ACTA No. 3 (Asistencia componente geotécnico)

FECHA: 12 de julio de 2021

El Ingeniero Tomás Oliveros (Aguas de Sucre - formuladores del proyecto ante el VASB) solicita al Ing. César Torres (evaluador líder) reunión con el fin de socializar el avance de la consultoría en los estudios de suelos realizar preguntas a las observaciones del componente geotécnico del proyecto denominado AMPLIACION Y OPTIMIZACION DEL SISTEMA DE ACUEDUCTO DE LA CABECERA MUNICIPAL DE LA UNION SUCRE generadas el 08 de julio de 2021.

AMPLIACIÓN Y OPTIMIZACIÓN DEL SISTEMA DE ACUEDUCTO DE LA CABECERA MUNICIPAL DE LA UNIÓN, DEPARTAMENTO DE SUCRE

Figura 2. Información de sondeo 1 realizado en 2021

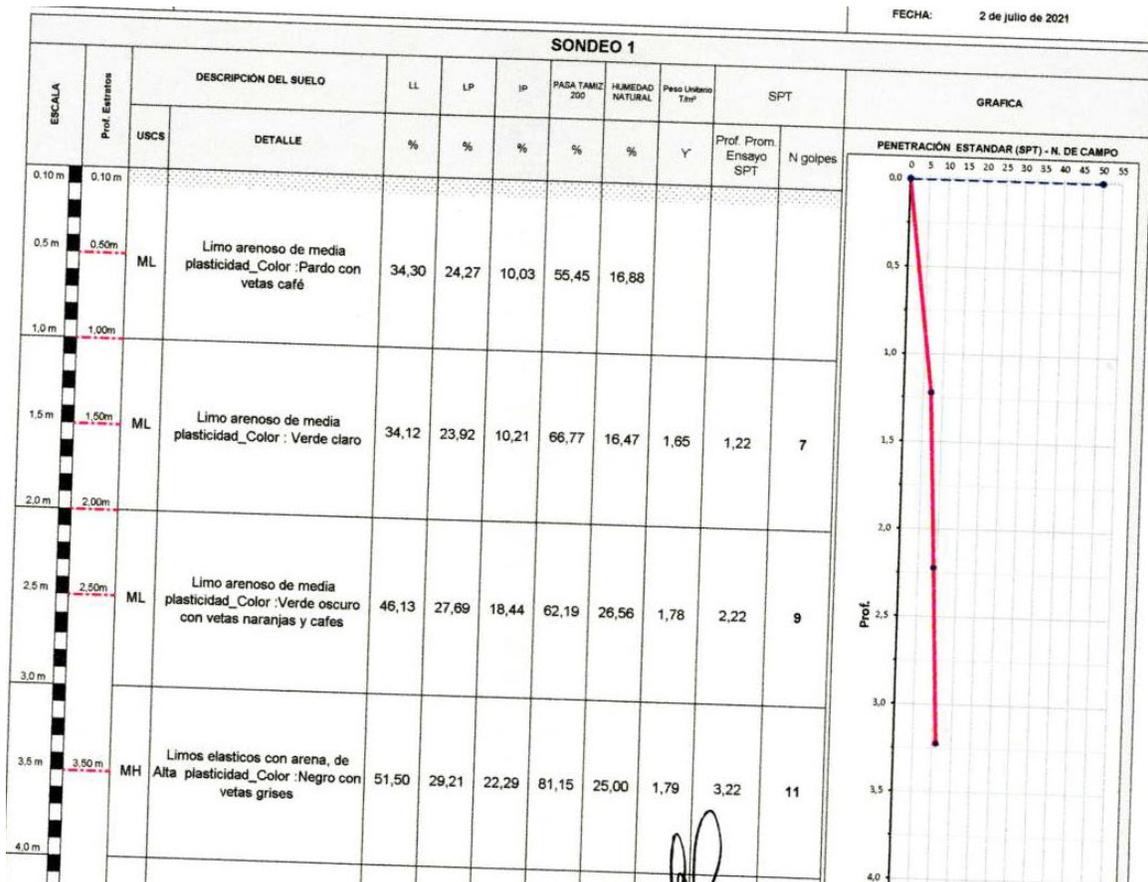
- 1.1 En el numeral 2.3 (Caracterización geotecnica) se menciona “...*la empresa Ingeotsuelos S.A.S realizó nuevamente los sondeos 1 y 3 con el fin de corroborar la información tomada por la empresa Geomatd Ingeniería S.A.S...*” (subrayado fuera de texto) sin embargo, los ensayos de laboratorio como porcentaje de pasa 200, límite líquido, límite plástico e índice de plasticidad son muy distintos. En las figuras 1 y 2 se ilustran los resultados consignados en el informe y en el archivo “Anexo 1. Ensayos (Firmado).pdf” del sondeo 1.

Numeral 1.1 de observaciones: El ingeniero Jorge Uparela menciona que los resultados de campo y laboratorio realizados del sondeo 1 en 2020 son muy distintos de los realizados en 2021, que se tomarán para el cálculo los últimos realizados.

Figura 3. Imagen tomada de “Plano con Sondeos Ubicados.dwg” donde se observa que la distancia entre columnas es 11.5m (mayor que la losa de cimentación recomendada)

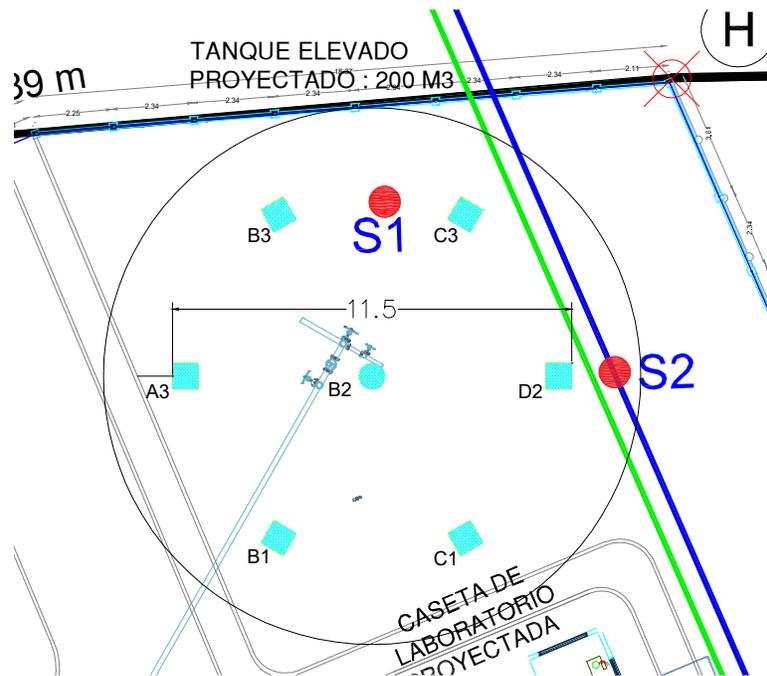
- 1.4 Se recomienda revisar la fórmula con la que se calcula la cimentación del tanque elevado, ya que se mencionan valores de B y L, pero se recomienda losa circular. La recomendación para el tanque elevado es “...cimentación será una losa de sección circular de radio igual a 7.77 m...”, sin embargo, no es coherente con el dimensionamiento consignado en el plano “Plano con Sondeos Ubicados.dwg” (ver figura 3).

Numeral 1.4 de observaciones: El Ingeniero Tomás Oliveros menciona que el radio de 7.7m de la cimentación del tanque elevado está acorde con la distancia de las columnas; queda aclarada dicha situación. La Ing. Lopera recomienda revisar la ecuación usada para el cálculo de la capacidad de soporte tanto en el informe principal como en el anexo (se usa para cimentación rectangular pero la losa es circular); el Ing. Uparela lo revisa.
